改善箇所説明図

基準不適合発生箇所

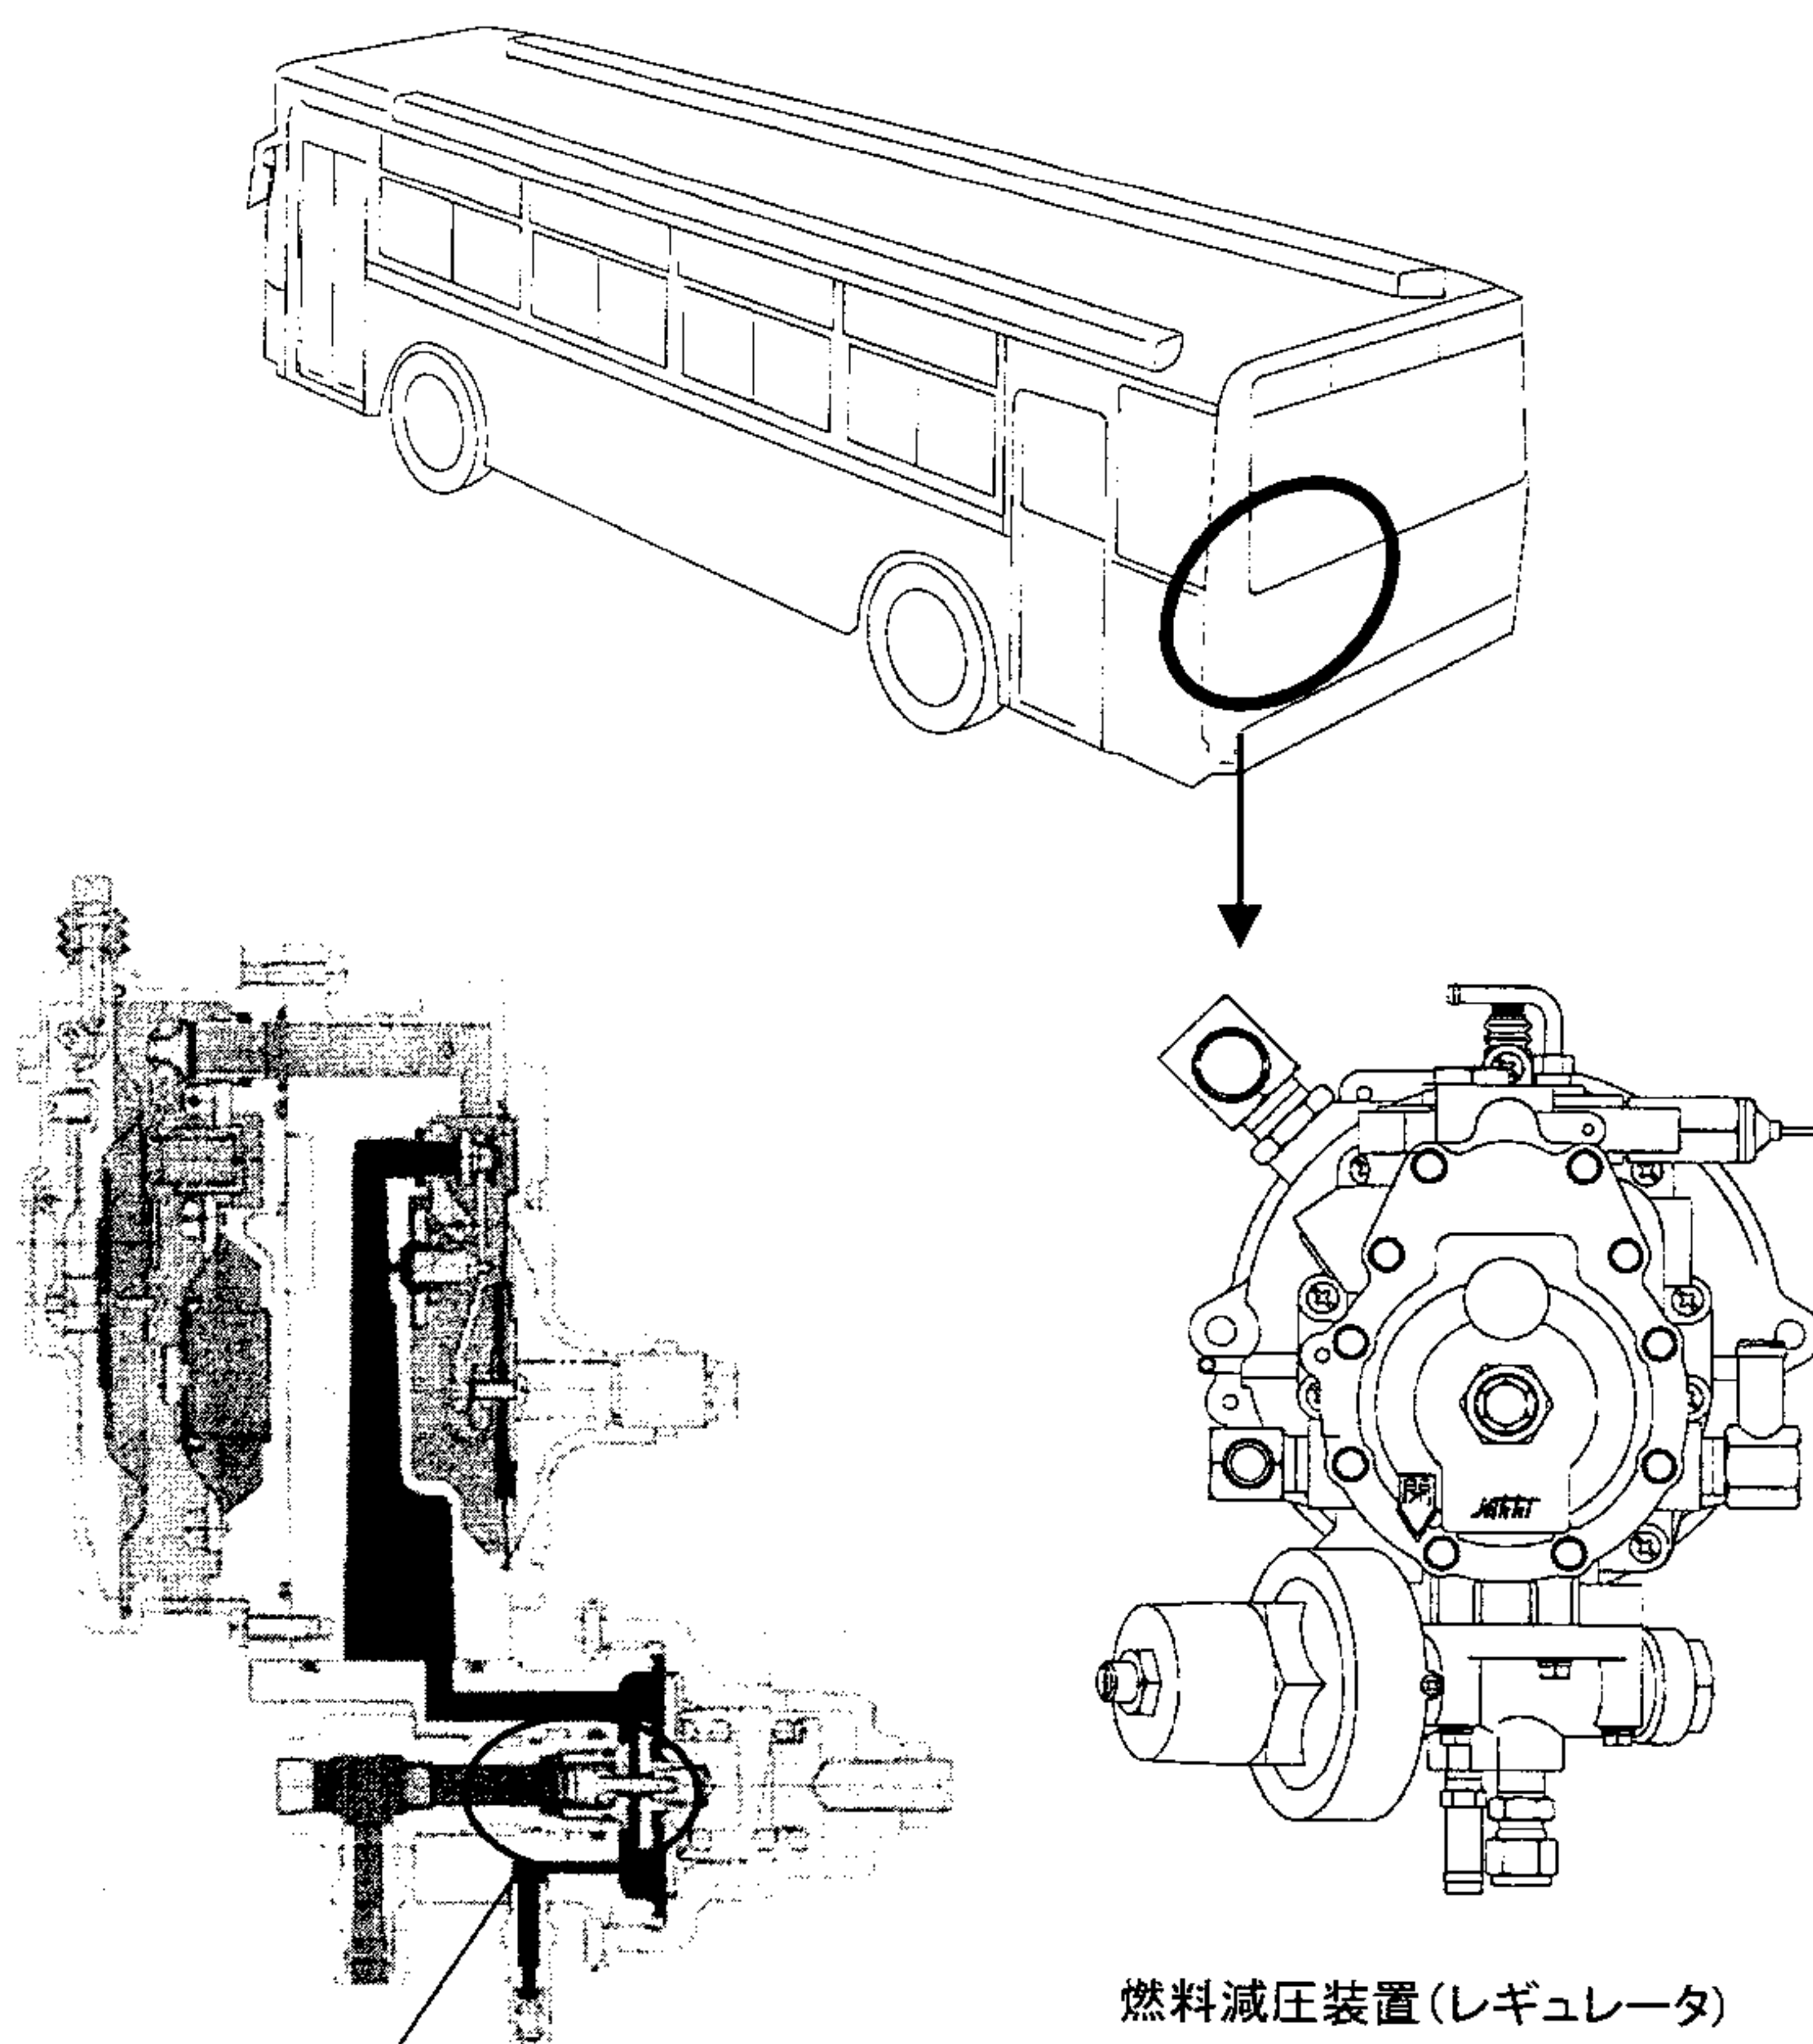
圧縮天然ガス車の燃料減圧装置(レギュレータ)において、高圧側減圧器内部のバルブシート部の寸法およびオーリングの硬度が不適切なため、当該オーリングが変形又は破損することがある。そのため、燃料ガスが高圧のまま低圧側減圧器に流出し、安全弁から外部に漏れるおそれがある。

改善の内容： 全車両、燃料減圧装置を点検し、対象のものは高圧側減圧器を対策品に交換する。

識別： 燃料減圧装置に黄色ペイントを塗布する。
